DIRECTION DES ÉVALUATIONS ENVIRONNEMENTALES

**Rapport d'analyse environnementale pour le projet de
modification du décret n° 589-2004 du 16 juin 2004
relatif à la délivrance d'un certificat d'autorisation
en faveur du ministre des Transports pour la réalisation
du projet de réaménagement de la route 138
sur le territoire de la Municipalité de Portneuf-sur-Mer**

Dossier 3211-05-389

Le 28 septembre 2007

CARTE 2 – COLLECTRICE N° 3

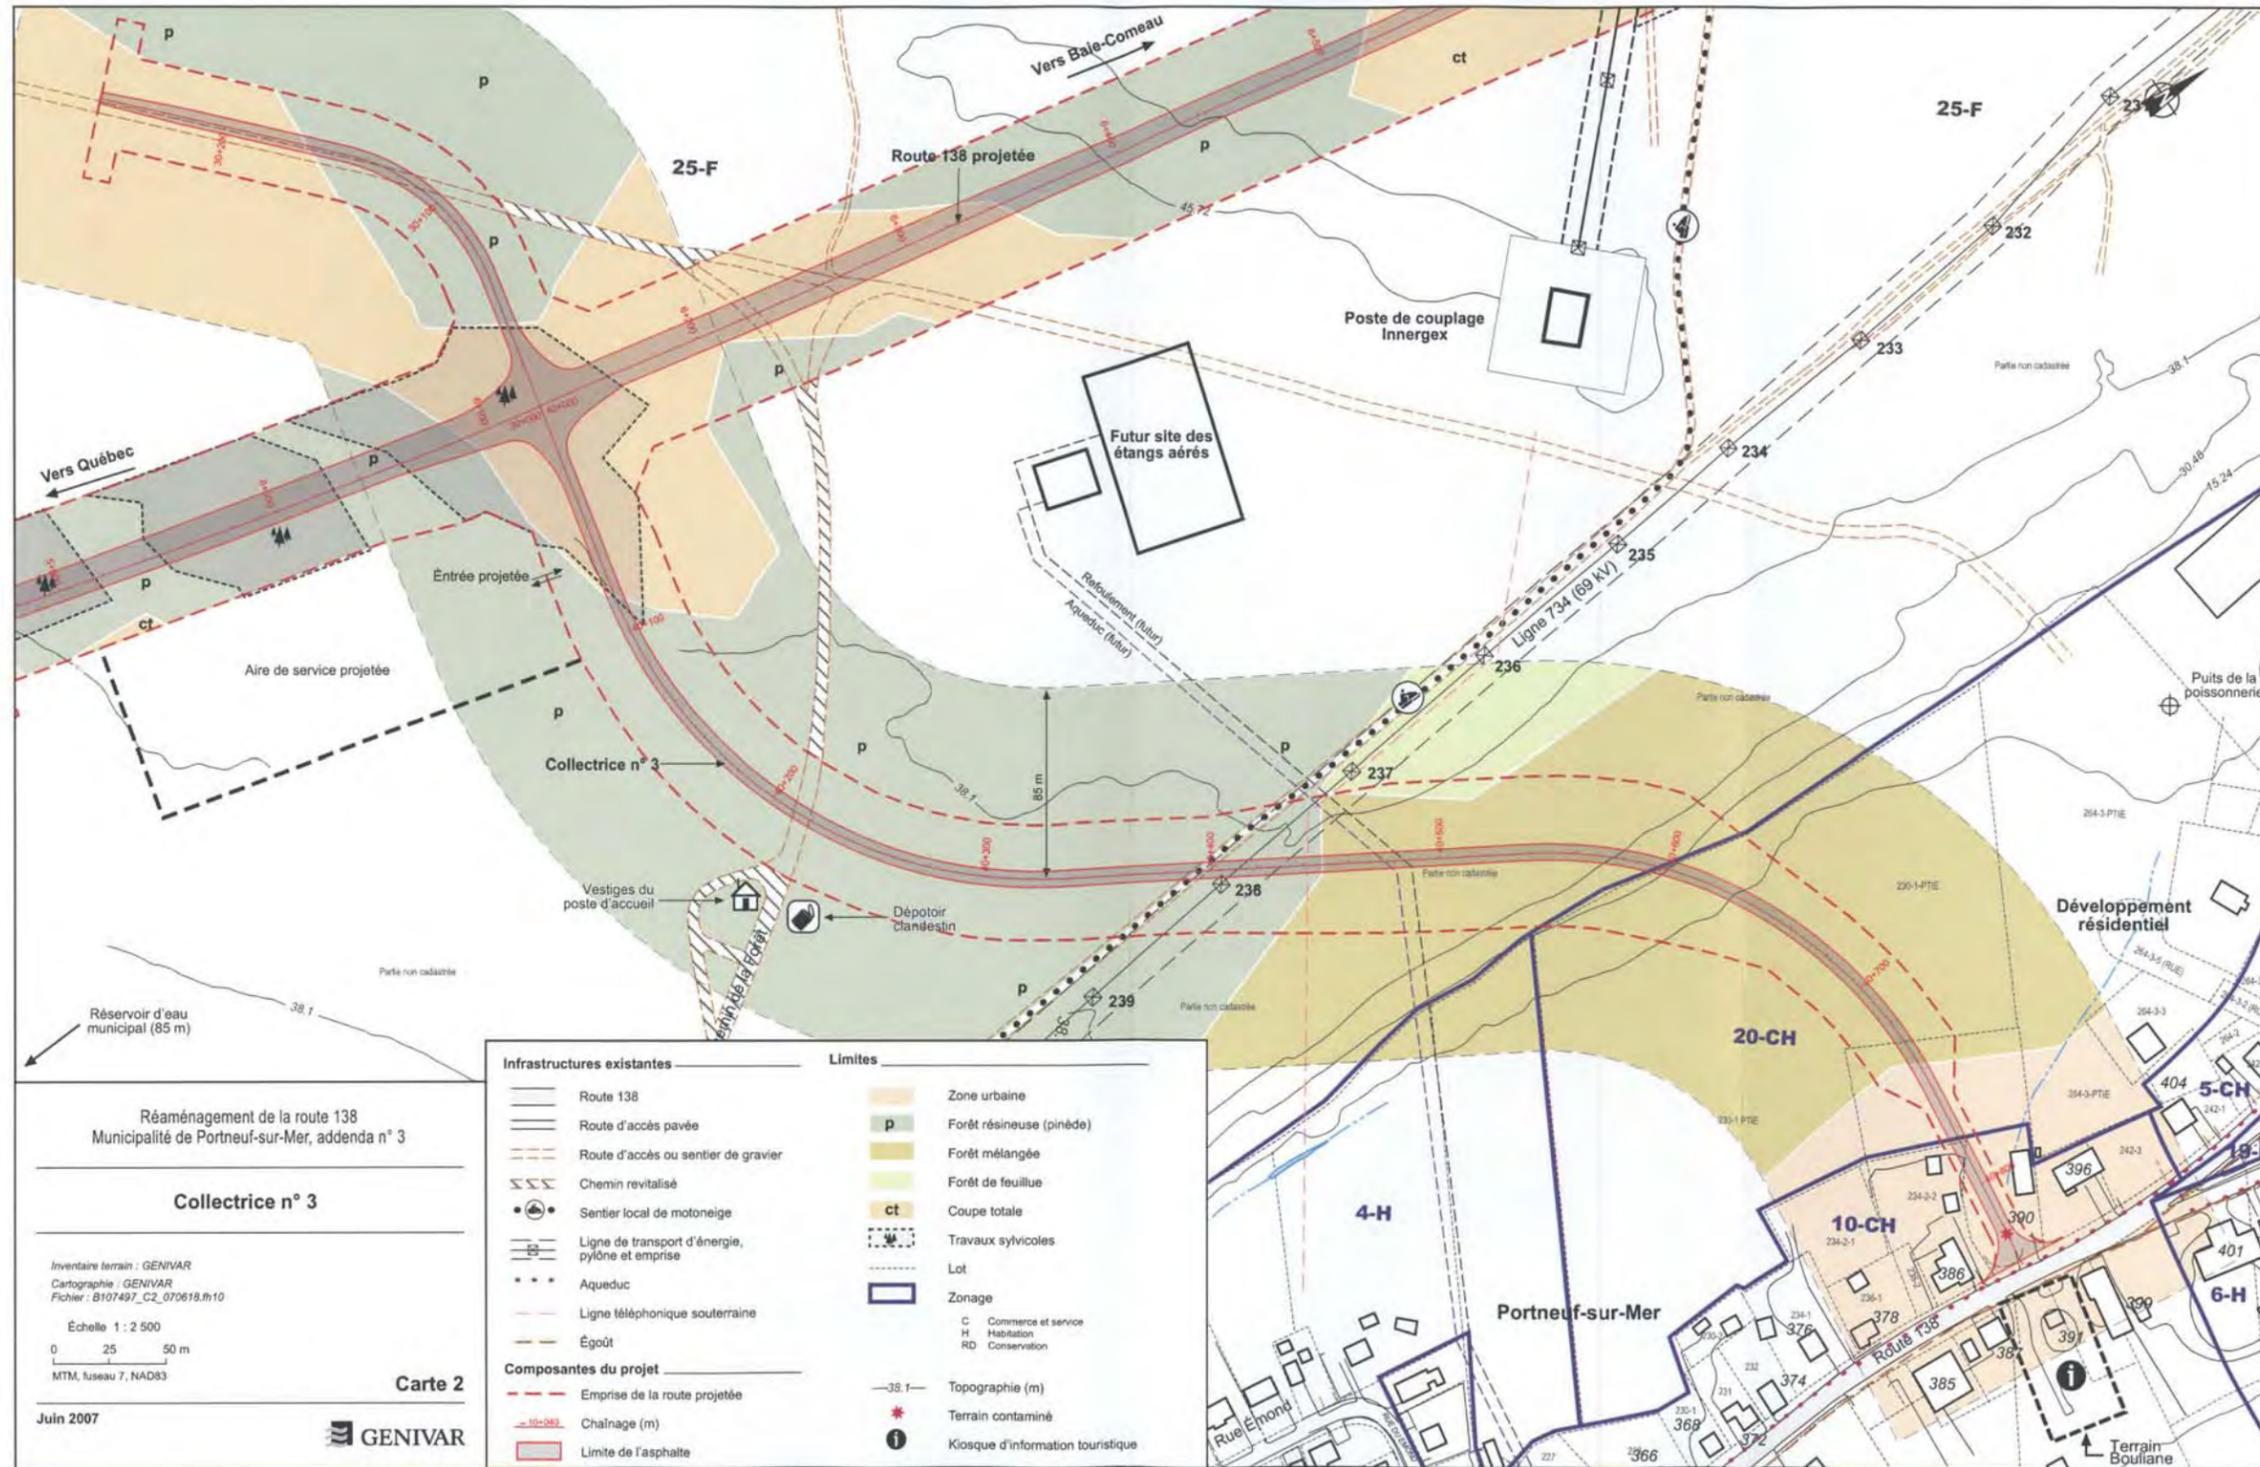
La carte n° 2 de l'annexe 5 illustre l'emplacement du futur site des étangs aérés ainsi que les tracés d'une conduite d'aqueduc et d'une conduite de refoulement. Ces conduites traversent le tracé de l'accès n° 3. Cette situation pourrait engendrer un conflit dans la réalisation des travaux de construction. Les travaux routiers et ceux de traitement des eaux usées ont fait l'objet d'une coordination préalable afin de permettre leur réalisation en parallèle. Ainsi, la première phase des travaux routiers inclut déjà la mise en place de gaines de protection pour le passage des conduites de refoulement et d'aqueduc qui seront installées lors de la deuxième phase des travaux, dont la réalisation doit débuter à l'été 2009. Il est convenu que la Municipalité sera responsable de la réfection de la route si des problèmes à ces conduites nécessitaient des travaux.

Le puits privé commercial d'une usine de transformation de poisson est situé à environ 200 mètres en aval hydraulique de la portion est de l'accès n° 3 (carte 2, annexe 5). L'épaisseur importante de la zone non saturée au droit de la route projetée ainsi que la distance séparatrice devraient permettre une dilution et une dispersion suffisante des sels de déglacage, de telle sorte
